PLANUNGSSTUFE	ANTRAG AUF BAUGENEHMIGUNG		1. FERTIGUNG
KENNZIFFER			
BAUVORHABEN	UNIMBAU KEMNATENSTR. 47		PROJEKTNUMMER 170 PLANNUMMER 100
GEMARKUNG / FLURNR.	MÜNCHEN-NYMPHENBURG / 123/15	ÜNN	
ANTRAGSTELLER UND	HILDEGARD EHRENSPIEL		
GRÜNDEIGENTÜMER	PROF. DR. ING. KLAUS EHRENSPIEL KEMNATENSTRASSE 47 8000 MÜNCHEN 19

Genehmigt

gemäß Bescheid vom 30. Okt. 1991

PLANBEZEICHNUNG	ANSICHTEN, GRUNDRISSSE, SCHNITT U. LAGEPLAN	MASSTAB
DATUM	21.08.1991	1: 100/1000
GEZEICHNET	MY/BI	
PLANUNG	GEORG BIERLER DIPL. ING. (FH), ARCHITEKT ASAMSTRASSE 6 · 8000 MÜNCHEN 90 · TEL. 089 - 652716 · FAX 089 - 65976

SNITT A - A

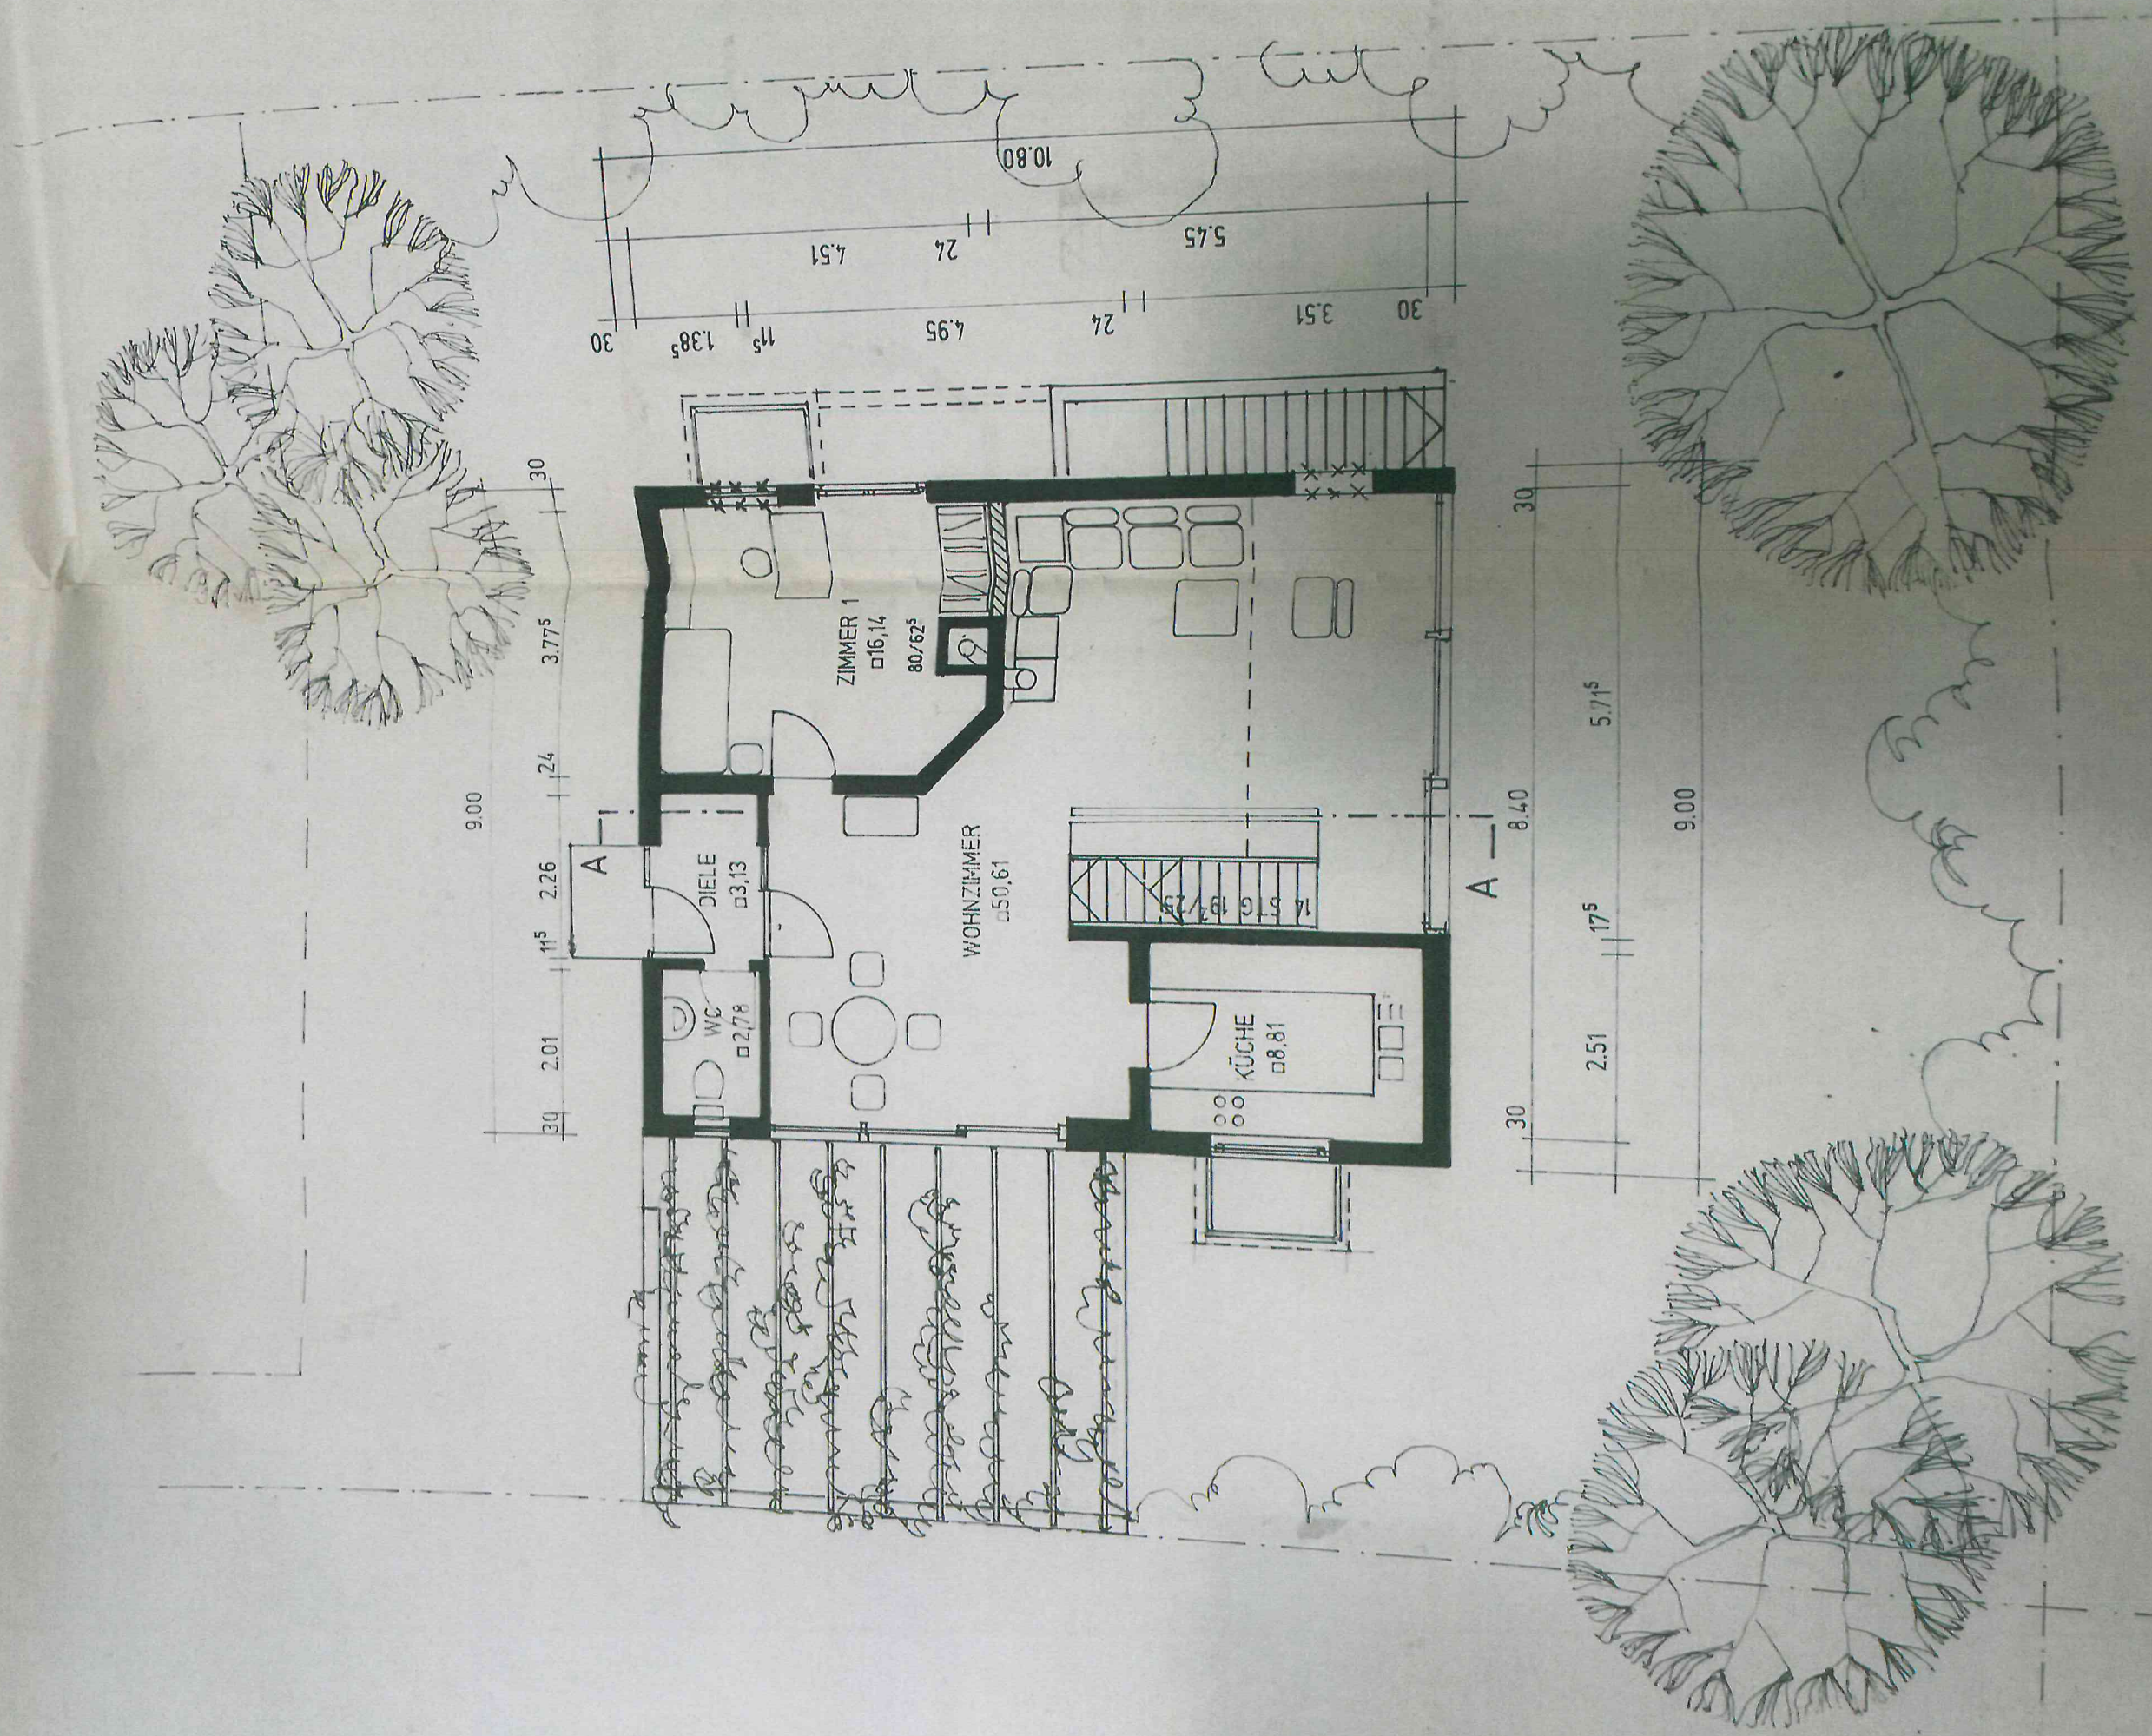
Zuschneidungen nach Art. 19 BayBO I, V. mit §§ 4 u. 9 DV BayBO
 Absturzhöhe $\geq 12\text{ m}$ $\rightarrow$ Höhe $\equiv 0,90\text{ m}$
 Absturzhöhe $\geq 12\text{ m}$ $\rightarrow$ Höhe $\equiv 1,10\text{ m}$
 Abstand senkrechter Geländerstäbe max. 12 cm
 Abstand bei waagrechter Verkleidung max. 2 cm

Alle Konstruktionsteile sind ausreichend zu verankern. Erford. Windverbände sind einzubauen.
